(補足説明資料)  
敷地の地質・地質構造の評価

【論点No.19】

棚倉破碎帯に係る追加調査結果及び敷地周辺での活動性評価等について

【論点No.21】

## 配管系の耐震補強の例(原子炉再循環系配管)

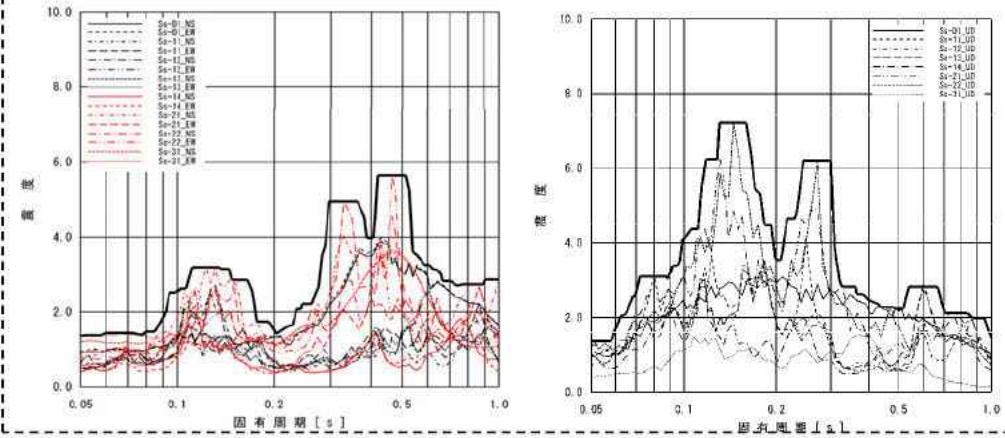
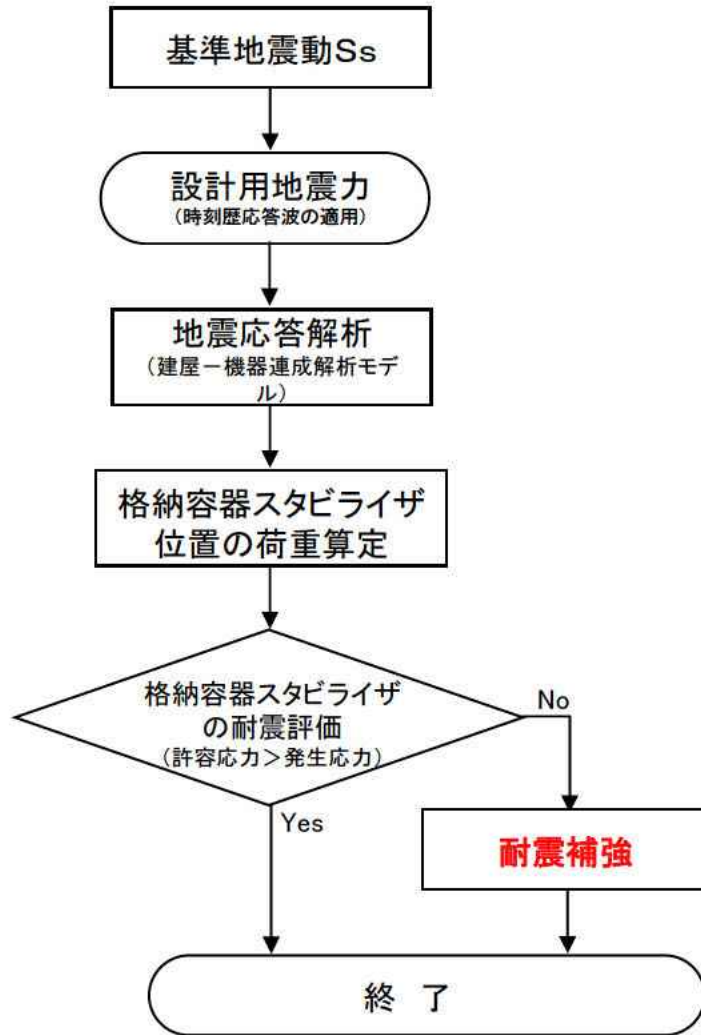
原子炉内の配管ですが、以前写真で見た物は大変太く、地震の時は大変揺れたと聞きました。3.11以後、日本原電で話を聞きましたが、しっかり固定しましたと図で説明されました。地震の多い日本であのようにぶら下がっている状態は最初から危険と想定出来るはずです。何故、ぶら下がりの状態だったのか、現在も多くの配管がぶら下がっているのですか。固定すると熱膨張に堪えられなくなると聞いたことがあります。固定するのが安全であれば初めからやっていたら良いはず。  P.9

- ・配管本体の耐震性確保のため**サポートの追加**を実施する。
- ・サポートの耐震性確保のため**サポートの補強**を実施する。

- ・配管本体は自重や地震による揺れに対して耐えるようにサポートにより支持する。配管系の耐震補強は、配管本体の発生値を低減させる目的としてサポートの追加、既往サポートの発生値を低減させる目的としてサポートの補強を実施する。
- ・高温となる配管に対しては熱膨張による配管の伸びを拘束しないように使用環境に応じた構造のものを適切に選定する。
